## Informe Técnico de Evaluación

Proyecto: "Construcción de Ramales de Acceso de vía al Aeropuerto de Colón".

Colón, 09 de febrero de 2015  
**ARC-211-0902-15**

## **INFORME TÉCNICO DE EVALUACIÓN DE ADENDA**

#### Registro Fotográfico

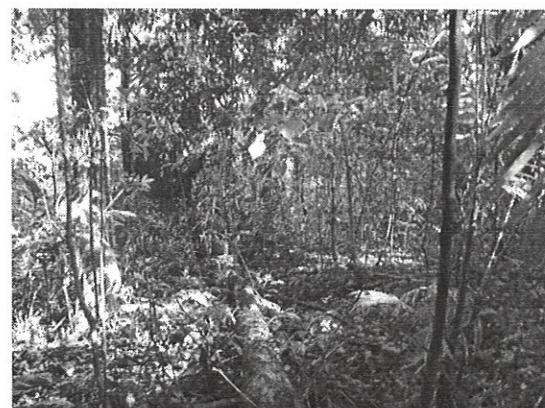
En la coordenada 0625274E/1034088N, se ubica el inicio de construcción del tramo del ramal a construir.

Vista de la vegetación característica del área del tramo de acceso a construir
